改善箇所説明図

基準不適合発生箇所

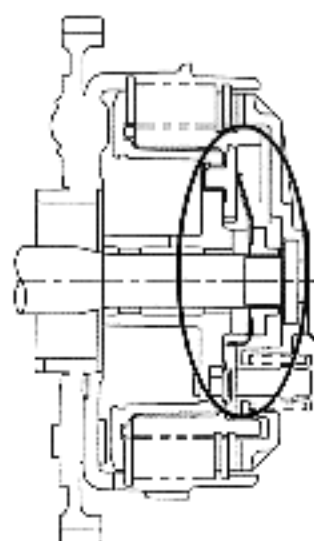
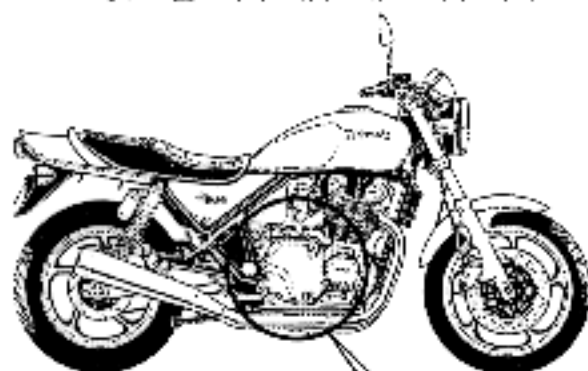
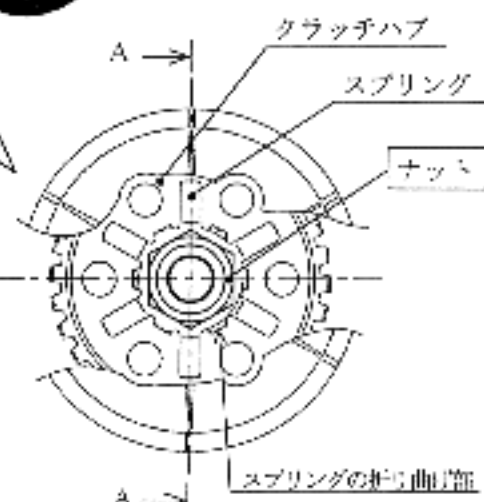
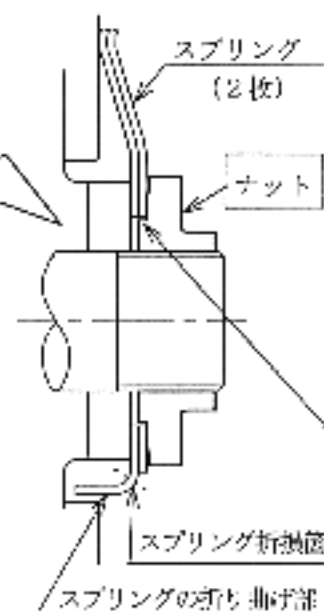
動力伝達装置のクラッチ部において、減速時に駆動車輪から加わる差回転力を緩衝するスプリングを保持しているナットの寸法が不適切なため、そのままの状態で使用を続けると、当該スプリングの一部が折損し、その破片がクラッチハブに噛み込み、最悪の場合、クラッチ操作ができなくなり、走行不能に至るおそれがある。

改善前	改善後
1.6 mm (スプリングの厚み) 1.2 mm (ナットの段差)	ナット 2.0 mm (ナットの段差)
改善の内容 全車両、当該ナットを対策品と、スプリングを新品と交換するとともに、関係部品を点検し、損傷しているものは新品と交換する。
